Dato: 18.12.2023
Dokumentnummer: 23/10137-10
Saksbehandler: Birthe Smistad

Til behandling - Fredningen Skudeneshavn - Gnr. 57, bnr. 127 - Restaurering av eiendom

Til behandling – Kommuneantikvar har kommentert:

Innsendt skisse som beskriver prinsipper for etterisolering

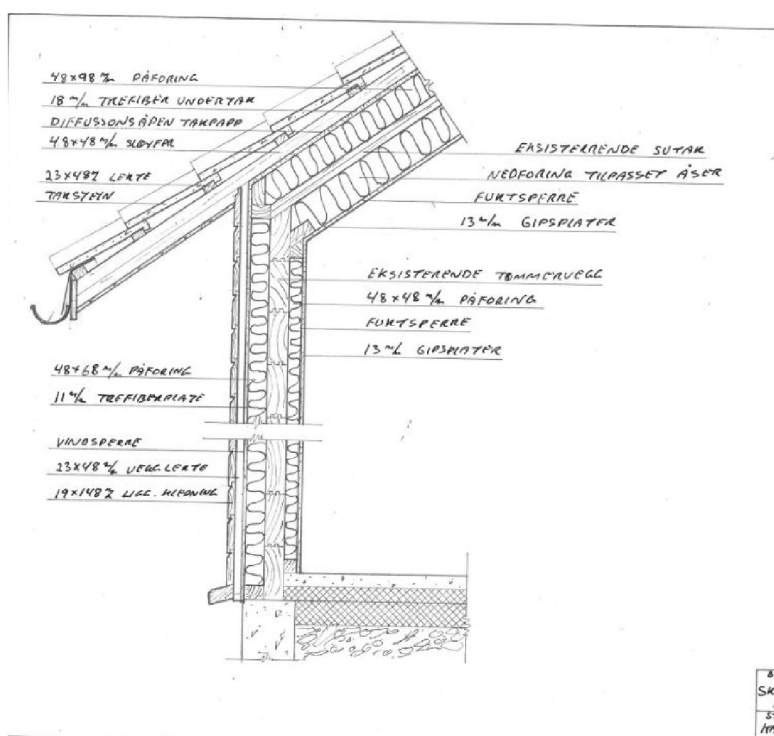
Valgt metode for etterisolering av vegg vil føre til at byggets eksteriør vil miste noe av sin aldersverdi ved at eldre, patinerte kledningsbord erstattes med nye kopier. Kommuneantikvaren stiller seg likevel bak denne løsningen, da hoveduttrykket i kulturmiljøet vil fremstå omtrent som tidligere. Tilbakeføring av fasaden vil føre til at eiendommen og området får et løft. Det er kun skissert at ytterveggene bygges ut med 34 mm ift. dagens situasjon, det bør være akseptabelt.

Kommuneantikvaren er negativ til å etterisolere taket slik det er foreslått. Dette vil føre til at opprinnelige takåser må kappes/flyttes og at proporsjonene på særlig gavlveggene endres. Det vil bli større avstand fra loftsvinduer til takutstikk.

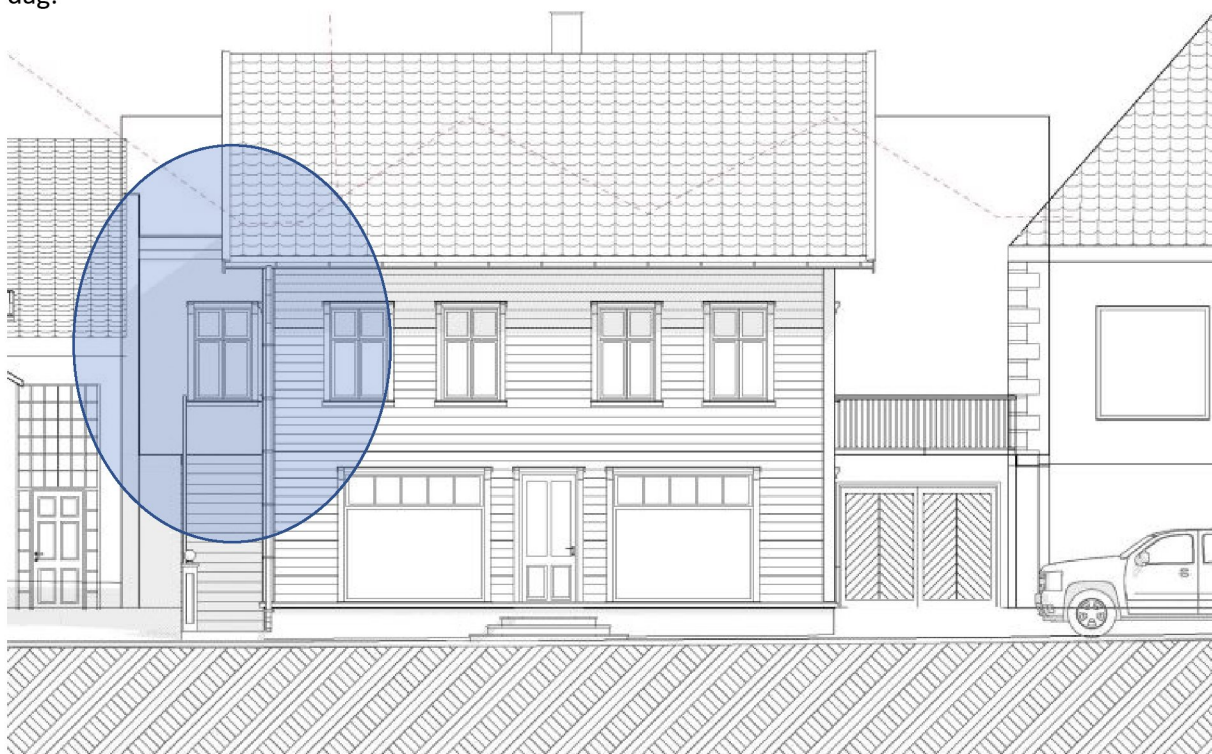
Finnes det noen god dokumentasjon på hvordan hoveddøren i 1. etasje har sett ut? De fleste bildene vi har sett er tatt skrått i gata og får dermed ikke med seg detaljene i inngangsdøren. I bind 1 «Gamle glimt» av Alsvik (s. 76) er det foto av det som skal være en dør i bakerianlegget. Hvor

nøyaktig bildet er tatt vet vi ikke. Uansett gir denne utformingen indikasjoner om stilvalg for inngangsdør i front. Inngangsdør mot gate bør være innadslående.

Skissert dør i innsendt tegningsmaterieell ser ut til å høre stilmessig godt sammen med husets uttrykk.
